Linie 10 Bern–Köniz: Technische Studie zum mittelfristigen Ange- bot und Zusatzstudie zu Fahrleitungen

Mitwirkungsbericht

Genehmigt durch die Kommission Verkehr der Regionalkonferenz Bern-Mittelland am 22. April 2021

Ausgangslage

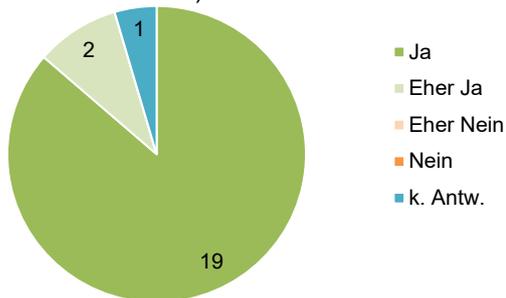
Frage 1: Können Sie die Notwendigkeit für eine mittelfristige Lösung (ca. Zeitraum 2025–2040) nachvollziehen?

Teilweise wird dafür plädiert, dass diese Lösung auch langfristig genüge. Gemäss Netzstrategie öffentlicher Verkehr Bern Mittelland ist jedoch langfristig aufgrund des prognostizierten Arbeitsplatz- und Bevölkerungswachstums eine höhere Kapazität nötig.

Eine ZMB zur Erschliessung von Köniz ist in Planung und wird die langfristige Erschliessung der Gemeinde Köniz untersuchen.

Kapazität

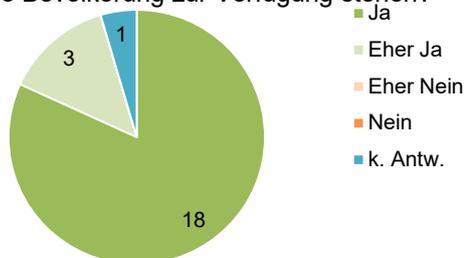
Frage 2: Sind Sie mit dem Ergebnis der Studie einverstanden, dass es für die mittelfristige Lösung einen DGB braucht, damit ausreichende Transportkapazitäten für die Bevölkerung zur Verfügung stehen?

Die Mitwirkenden stimmen der Lösung zu, dass auf der Linie 10 mittelfristig die Kapazität mit einem Doppelgelenkbus zur Verfügung gestellt werden soll.

Energieversorgung

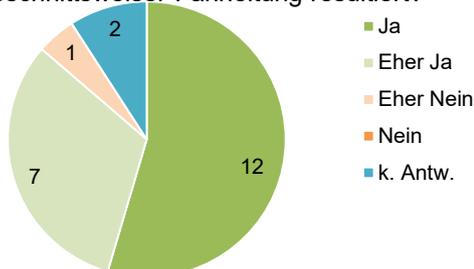
Frage 3: Ist für Sie nachvollziehbar, dass aufgrund der technischen Gegebenheiten beim DGB ein Trolleybussystem mit abschnittweiser Fahrleitung resultiert?

Einige Stellungnahmen würden eine Lösung ohne Oberleitungen favorisieren aufgrund des Eingriffs in das Ortsbild.

Einige Stellungnahmen weisen darauf hin, dass aufgrund von ökologischen Faktoren eine durchgängige Fahrleitung zu bevorzugen wäre.

Zusatzstudie Fahrleitungen

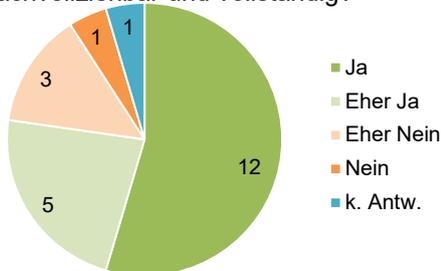
Frage 4: Sind die dargestellten Szenarien und daraus resultierenden Variantenempfehlungen für Sie nachvollziehbar und vollständig?

Einige Stellungnahmen kritisieren aufgrund ökologischer Bedenken im Zusammenhang mit den Batteriegrössen, dass eine durchgängige Fahrleitung nicht untersucht wurde. Aufgrund der politischen Rahmenbedingungen wurde eine solche Variante ausgeschlossen. Im Vergleich zu einem Bus der ausschliesslich mit einer Batterie betrieben wird, ist die Batteriegrösse bei einem Trolleybus jedoch auch mit nur abschnittswisen Fahrleitungen wesentlich geringer.

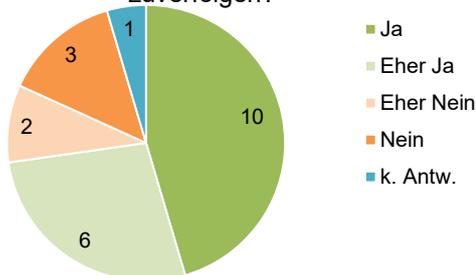
Frage 5: Teilen Sie die Empfehlung der Zusatzstudie Fahrleitungen, die vier Varianten 2a, 2b, 3a und 3b weiterzuverfolgen?

Einige Stellungnahmen würden eine durchgehende Fahrleitung aufgrund ökologischer Faktoren bevorzugen.

Keine der Stellungnahmen spricht sich für die Variante 3a als Bestvariante aus, bevorzugt werden die Varianten 2a, 2b und 3b.

In der Mitwirkung hat sich niemand für die DGTB-Variante 3a als Bestvariante ausgesprochen. Die DGTB-Variante 3a wird somit nicht weiterverfolgt werden.
